緊急安全対策等の報告書における誤りの有無の再調査について  
(報告)

平成23年11月

中国電力株式会社

「島根原子力発電所における緊急安全対策に係る実施状況報告書」正誤表

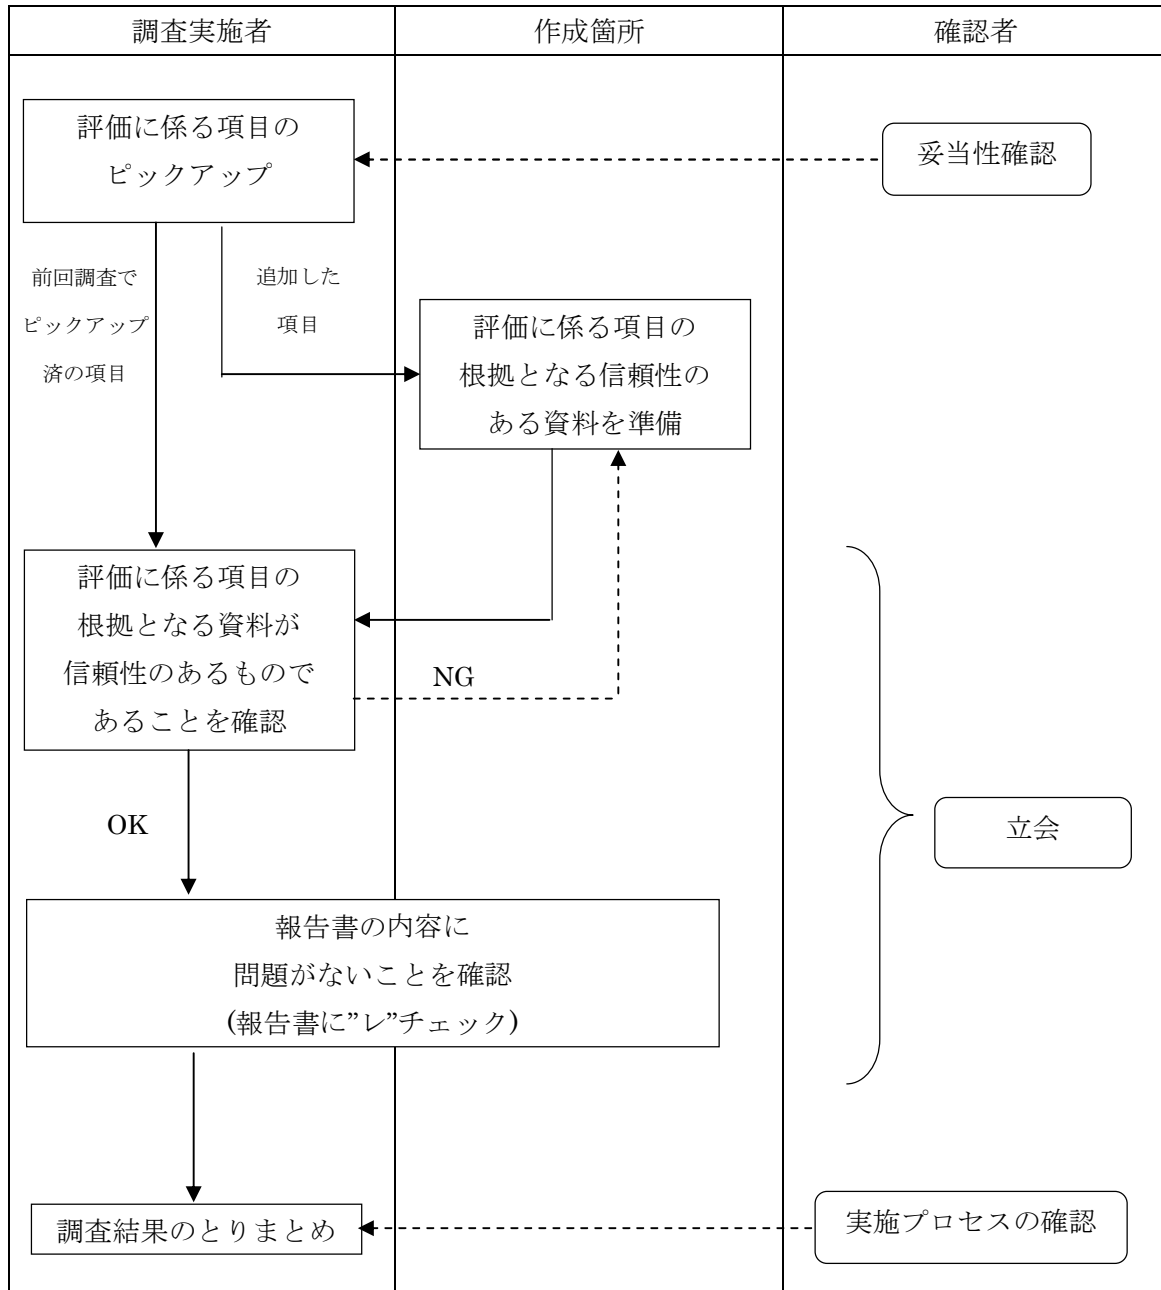
記載箇所：添付資料－9 主な資機材の容量算定根拠および配備数（3／3）

記載誤り：可搬式消防ポンプ圧力（誤）10.0kg/cm<sup>2</sup>→（正）8.0kg/cm<sup>2</sup>

誤りがあった記載値は、可搬式消防ポンプの吐出圧力であるが、圧損計算の検討では、正しい吐出圧力である8.0kg/cm<sup>2</sup>を使用しており、可搬式消防ポンプの配備容量および台数に影響を及ぼすものではない。

誤 (平成23年4月22日付提出, 平成23年5月2日付補正報告書)				正				事 由			
添付資料-9 (3/3)				添付資料-9 (3/3)							
4. 主な資機材の配備数 上記の必要量を満足させるため、緊急安全対策として、以下の資機材を準備している。				4. 主な資機材の配備数 上記の必要量を満足させるため、緊急安全対策として、以下の資機材を準備している。							
	1号機	2号機	対策		1号機	2号機	対策				
高圧発電機車	2台 (500kVA×2台)		・蓄電池に電源供給 ・復水輸送ポンプに電源供給	高圧発電機車	2台 (500kVA×2台)		・蓄電池に電源供給 ・復水輸送ポンプに電源供給				
可搬式発電機	1台 (90kVA×1台)		・消火ポンプに電源供給	可搬式発電機	1台 (90kVA×1台)		・消火ポンプに電源供給				
ケーブル	5.5sq×3c 116m 8sq×3c 300m 14sq×3c 143m 22sq×3c 415m		・原子炉隔離時冷却系制御電源 ・復水輸送ポンプ電源 ・消火ポンプ電源	ケーブル	5.5sq×3c 116m 8sq×3c 300m 14sq×3c 143m 22sq×3c 415m		・原子炉隔離時冷却系制御電源 ・復水輸送ポンプ電源 ・消火ポンプ電源				
消 防 ポ ン プ 車 等	化学消防車	【規格】2380l/m (1.03MPa) 【高圧】2170l/m (1.58MPa)		消 防 ポ ン プ 車 等	化学消防車	【規格】2380l/m (1.03MPa) 【高圧】2170l/m (1.58MPa)		可搬式消防ポンプ圧力の誤記 (圧損計算では、正しい圧力を使用しているため、評価に影響しない。)			
	水槽車	【規格】1.54m <sup>3</sup> /m (0.7MPa) 【高圧】1.21m <sup>3</sup> /m (1.0MPa)			水槽車	【規格】1.54m <sup>3</sup> /m (0.7MPa) 【高圧】1.21m <sup>3</sup> /m (1.0MPa)

可搬式消防ポンプ	2台	【規格】1.28m <sup>3</sup> /m (7.0kg/cm <sup>2</sup> ) 【高圧】0.87m <sup>3</sup> /m (10.0kg/cm <sup>2</sup> )		可搬式消防ポンプ	2台	【規格】1.28m <sup>3</sup> /m (7.0kg/cm <sup>2</sup> ) 【高圧】0.87m <sup>3</sup> /m (10.0kg/cm <sup>2</sup> )				
		1台	【規格】1.21m <sup>3</sup> /m (5.5kg/cm <sup>2</sup> ) 【高圧】0.89m <sup>3</sup> /m (10.0kg/cm <sup>2</sup> )			1台	【規格】1.21m <sup>3</sup> /m (5.5kg/cm <sup>2</sup> ) 【高圧】0.89m <sup>3</sup> /m (8.0kg/cm <sup>2</sup> )				
	5台	【規格】1.00m <sup>3</sup> /m (0.7MPa) 【高圧】0.60m <sup>3</sup> /m (1.0MPa)			5台	【規格】1.00m <sup>3</sup> /m (0.7MPa) 【高圧】0.60m <sup>3</sup> /m (1.0MPa)					
消火ホース	20m/本×99本 (65Φ)			消火ホース	20m/本×99本 (65Φ)						
仮設置素ポンベ	3本	5本	・空気作動弁駆動用	仮設置素ポンベ	3本	5本	・空気作動弁駆動用
